**COMUNE DI PIANCASTAGNAIO**

# **PIANO OPERATIVO**

**CONTRODEDUZIONI ALLE OSSERVAZIONI PERVENUTE**

LUGLIO 2022

- **CR 99 Via Giardini del marchese**

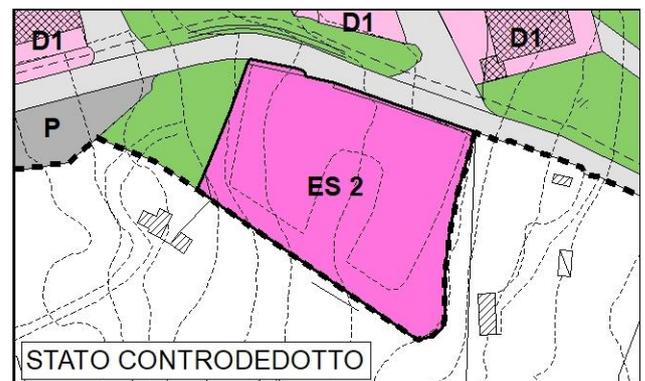
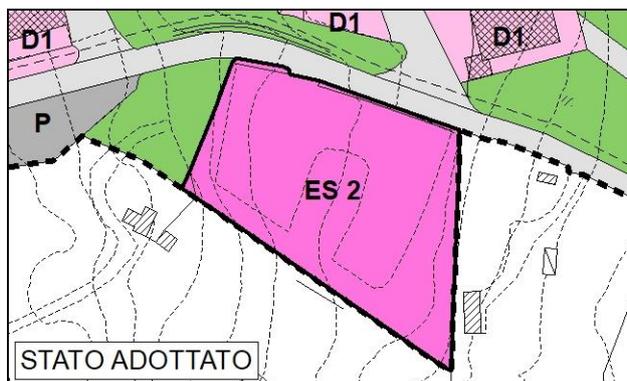
Si rileva che la scheda riporta adempimenti (*realizzazione e cessione al Comune di un percorso pedonale di ampiezza non inferiore a cm 150*) relativi alla prevista sottoscrizione di una convenzione, che non trovano corrispondenza con quanto effettivamente previsto e riportato nello schema planimetrico di riferimento. Pertanto, si ritiene necessario modificare i contenuti della scheda nel modo seguente:

[...] L'intervento è subordinato alla sottoscrizione di apposita convenzione che dovrà prevedere: ~~la realizzazione e cessione al Comune di un percorso pedonale di ampiezza non inferiore a cm 150.:~~

- **interventi di adeguamento del tratto di viabilità indicato nello schema planimetrico di riferimento e cessione al Comune della porzione di proprietà;**
- **la realizzazione e cessione al Comune di parcheggi pubblici lungo il confine sudest, fatta salva la superficie necessaria a consentire l'accessibilità al lotto.**

#### - TAV. PO1:

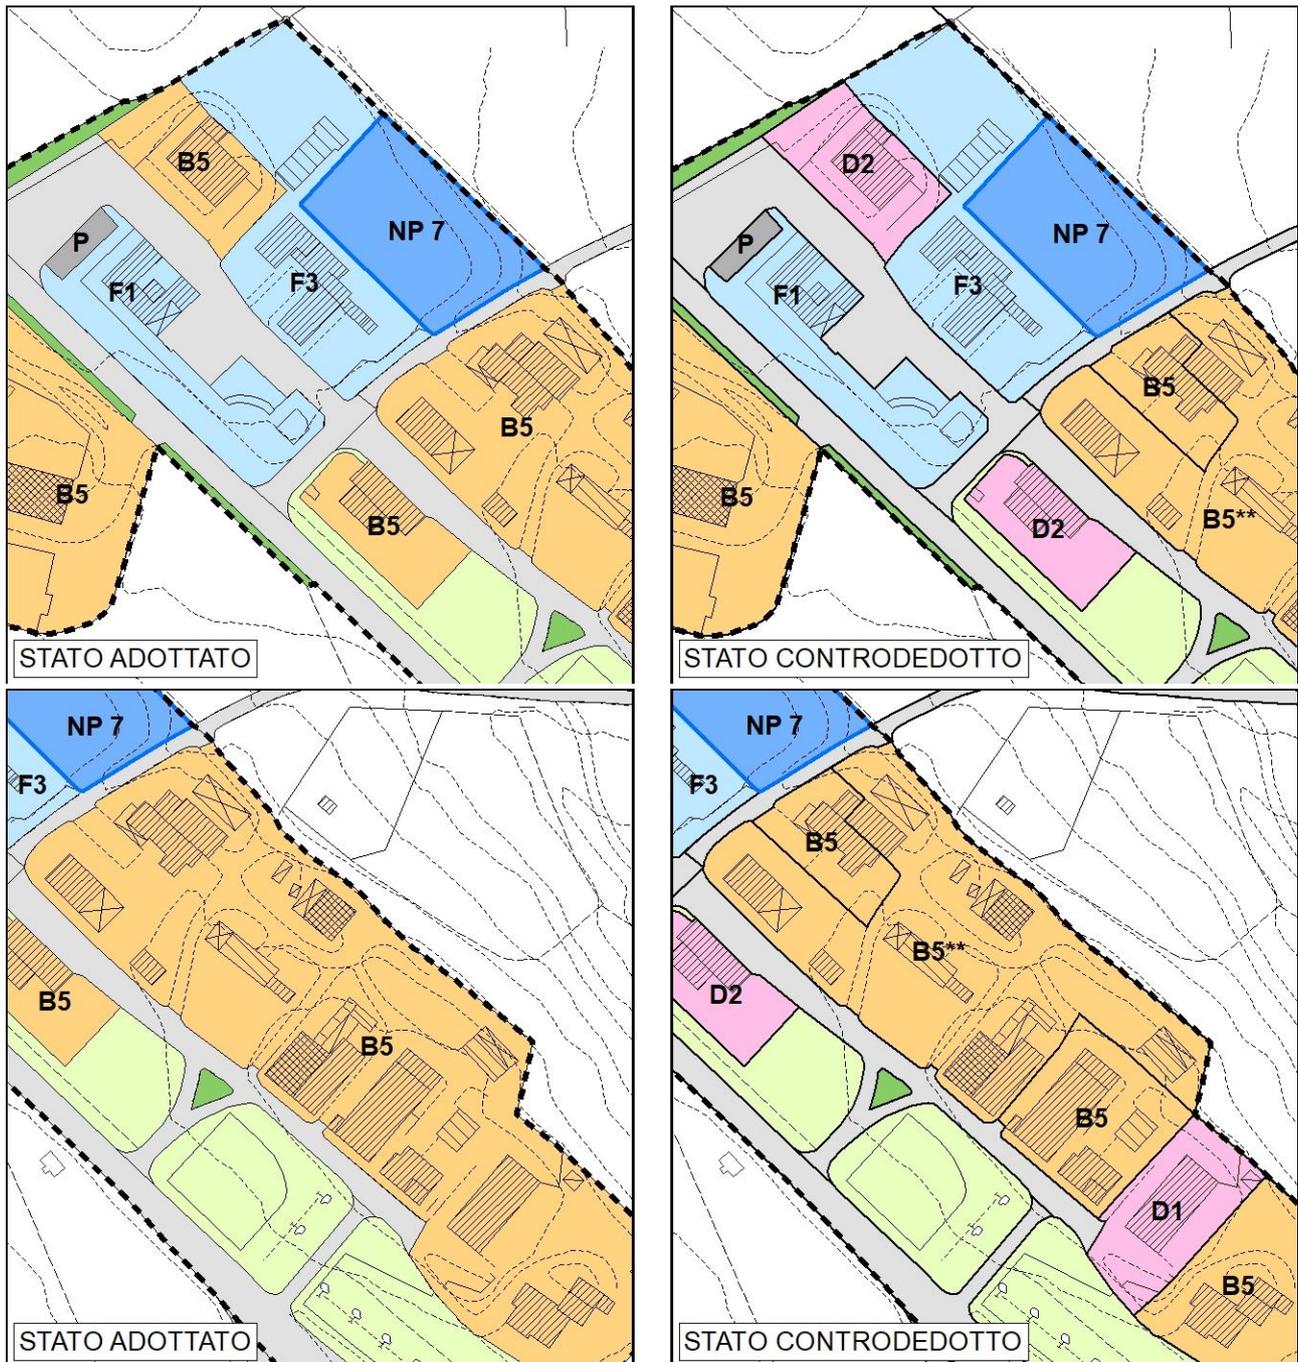
Al fine di correggere alcuni refusi, ovvero di conseguire una migliore chiarezza e leggibilità dei contenuti, si ritiene necessario operare le seguenti modifiche/integrazioni agli elaborati grafici:

- Riportare (in mappa e in legenda) gli edifici di interesse testimoniale di cui all'art. 37 delle NTA. Si ritiene opportuno, inoltre, integrare l'elenco di tali edifici riportando in cartografia il seccatoio localizzato presso il Leccio di San Francesco (F. 11, part. 204), la fonte del Saragiolo (F. 18, part. 391) e la fonte della Valletta (F. 17, part. 172)

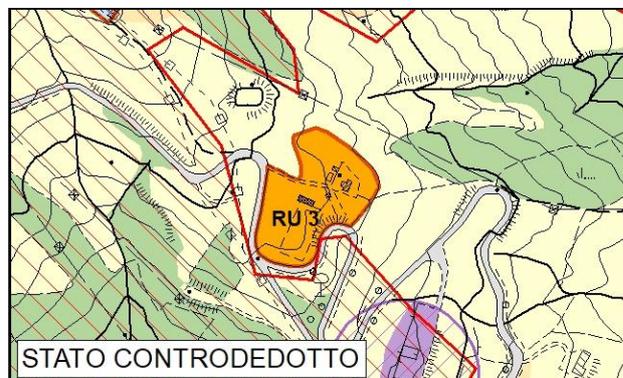
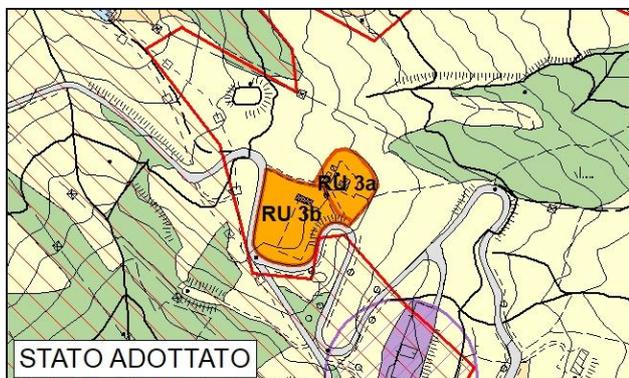
1. Si chiarisce che quanto definito dal PO adottato consente interventi ampliamento del fabbricato localizzato a nord della piscina fino a mq 50 di SE, ritenuti funzionali alla realizzazione di quanto richiesto, nel rispetto delle norme regionali vigenti in materia di attività agrituristiche.
2. Si ritiene accoglibile la richiesta di dotare di copertura la piscina esistente, limitatamente alla realizzazione di una struttura leggera, priva di fondazioni e semplicemente ancorata a terra, con altezza massima non superiore a m 3,50.
3. Si ritiene accoglibile la richiesta di realizzare un campo da tennis, a fronte della localizzazione sostanzialmente non rilevante dal punto di vista della qualità paesistica e percettiva.

Allegato *Schede normative e di indirizzo progettuale*: integrazioni ai contenuti della Disciplina di cui alla Scheda RU 3 e introduzione di uno Schema planimetrico di riferimento per l'attuazione degli interventi previsti.

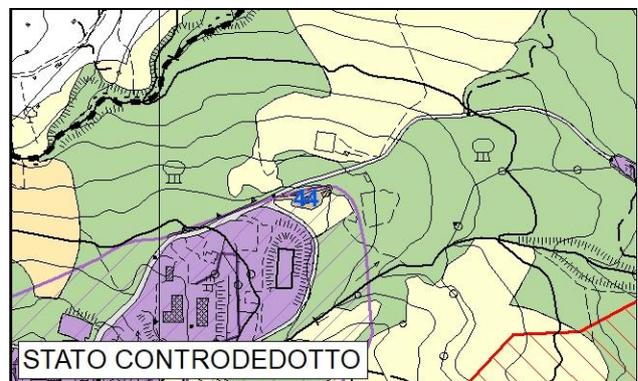
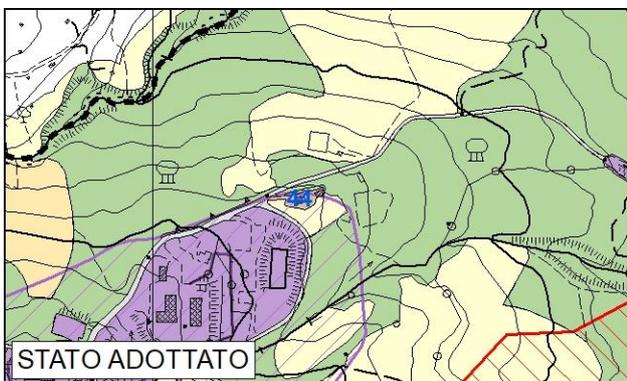
1. Si ritiene non accoglibile la richiesta, in quanto prefigura una deroga ai vincoli paesaggistici non coerente con quanto previsto dalle normative sovraordinate vigenti in materia di tutela paesaggistica.
2. Si ritiene accoglibile la richiesta, in quanto ritenuta coerente con le strategie di mantenimento e sviluppo delle attività legate allo sfruttamento della risorsa geotermica in termini di miglioramento della compatibilità ambientale degli impianti esistenti.
3. Si ritiene accoglibile la modifica, a fronte dell'estensione contenuta dell'ampliamento richiesto e del conseguimento di una migliore definizione in relazione all'effettivo stato di fatto dell'area interessata.

#### TAV. PO 1:

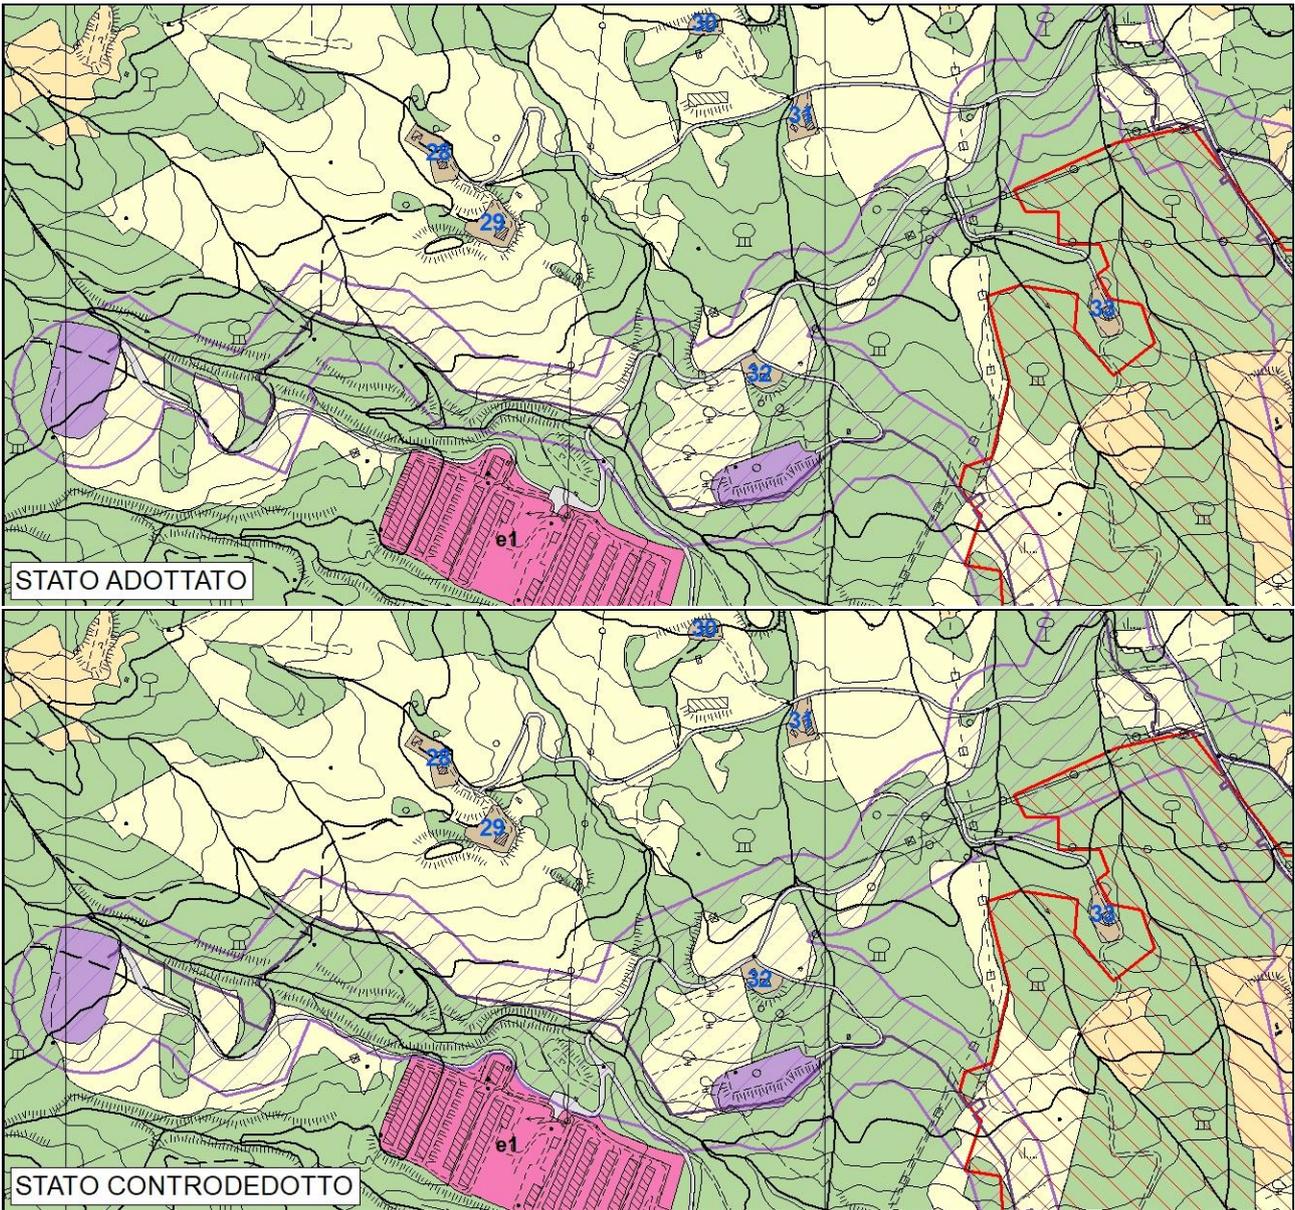
1. Si richiede che "l'Ambito di Riferimento" di cui all'art.45, comma 1 e riportato nella Tav. PO 1, sia denominato "Ambito di riferimento DG" (destinazione geotermica).
2. Si richiede che l'area denominata 'Bellavista', sia riclassificata come 'area logistica' di cui all'art. 45, comma 3 delle NTA, ricomprendendo l'intera area classificata come "Ambito di Riferimento".
3. Si richiede che le aree classificate quali "Ambito di riferimento" (Tav. PO1), siano ampliate attraverso l'addizione delle aree riportate nella planimetria allegata.
4. Modifiche all'art 45 delle NTA, funzionali a meglio definire gli interventi ammessi all'interno dell'Ambito di riferimento di cui ai punti precedenti, consentendo la realizzazione di eventuali ulteriori interventi regolarmente autorizzati ai sensi delle norme vigenti.

L'accoglimento dell'osservazione determina due distinte modifiche, riportate negli schemi planimetrici seguenti:

1. Riclassificazione dell'area denominata 'Bellavista' da *Aree occupate da attrezzature e impianti* a *Aree logistiche*.

2. Ampliamento dell'Ambito a destinazione geotermica.

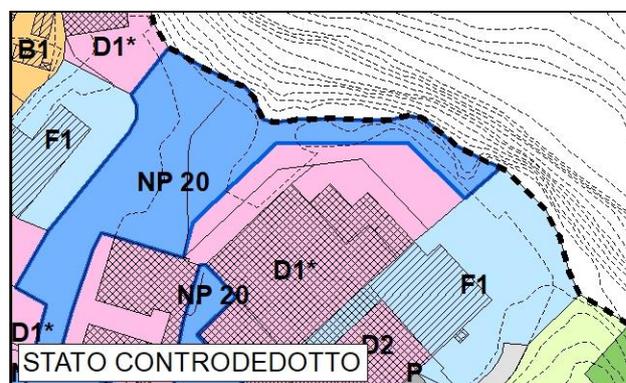
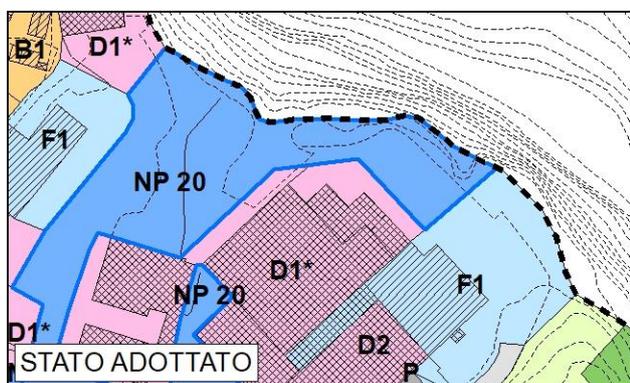
1. Richiesta di riconsiderare l'estensione delle aree sottoposte a vincolo preordinato all'esproprio, rendendo possibile il mantenimento lungo tutto il perimetro del fabbricato di un'area idonea alla prosecuzione dell'attività d'impresa attualmente praticata, ovvero di esercizio di altre attività produttive, come da elaborato grafico allegato.
2. Richiesta di conferire la possibilità di insediare anche nuove destinazioni (residenziale, direzionale, commerciale) coerenti con le esigenze di riqualificazione dell'intero ambito.

1. Si chiarisce che il vincolo apposto sull'area è da ritenersi indicativo e funzionale alla definizione e attuazione di un progetto ancora da definirsi. Si ritiene comunque compatibile con gli obiettivi previsti di riqualificazione dell'area operare una ripermimetrazione delle aree sottoposte a vincolo preordinato all'esproprio nel senso proposto dall'osservante.
2. Si chiarisce che il PO (art. 54, c. 4) consente l'insediamento di attività diverse da quella artigianale, con esclusione della destinazione residenziale, considerata non compatibile con le caratteristiche dell'insediamento.

Allegato *Schede normative e di indirizzo progettuale*: modifica in riduzione dell'area riportata nello Schema planimetrico di riferimento di cui alla Scheda NP 20.

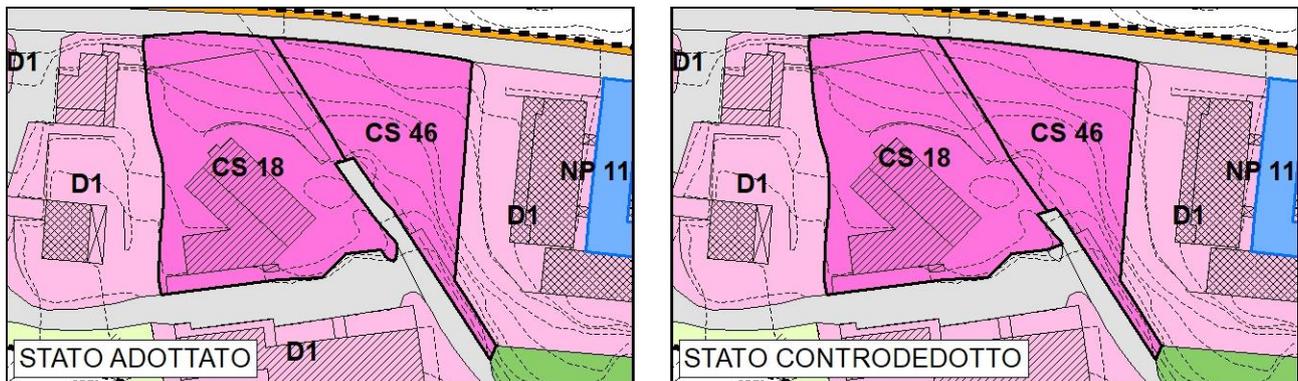
Si richiede di incrementare la capacità edificatoria prevista per la scheda CS 18, ammettendo una SE fino a mq 600 e una SC fino a mq 400. Si richiede, inoltre, di modificare il perimetro del lotto in corrispondenza dell'accesso, anche in relazione a quanto previsto per il lotto limitrofo (Scheda CS 46), ricomprendendo la porzione di proprietà.

Si ritiene la richiesta compatibile con gli obiettivi perseguiti dal PO per l'area in oggetto.

Modifica in ampliamento del perimetro di cui all'area classificata tra gli *Interventi di nuova edificazione di completamento a destinazione produttiva o specialistica* e identificata dalla sigla CS 18, ricomprendendo parte di un'area precedentemente classificata quale viabilità pubblica.

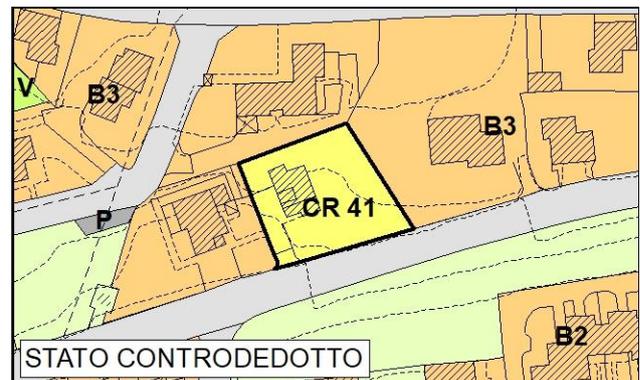
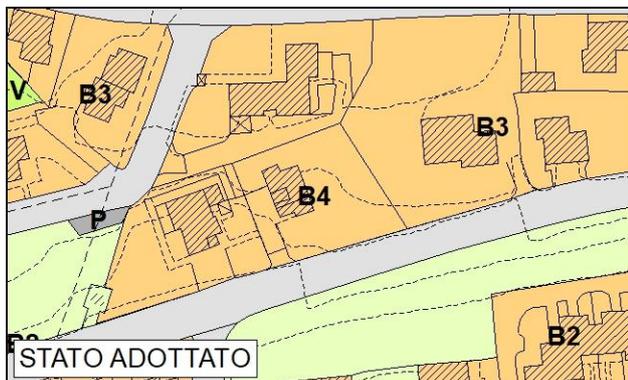
Si ritiene compatibile la richiesta, per la quale si ritiene ammissibile l'ampliamento del fabbricato esistente per una SE non superiore a mq 100 e altezza massima non superiore al fabbricato esistente.

Integrazione dei contenuti dell'allegato *Schede normative e di indirizzo progettuale*, attraverso l'introduzione di una nuova scheda, identificata dalla sigla CR 41.
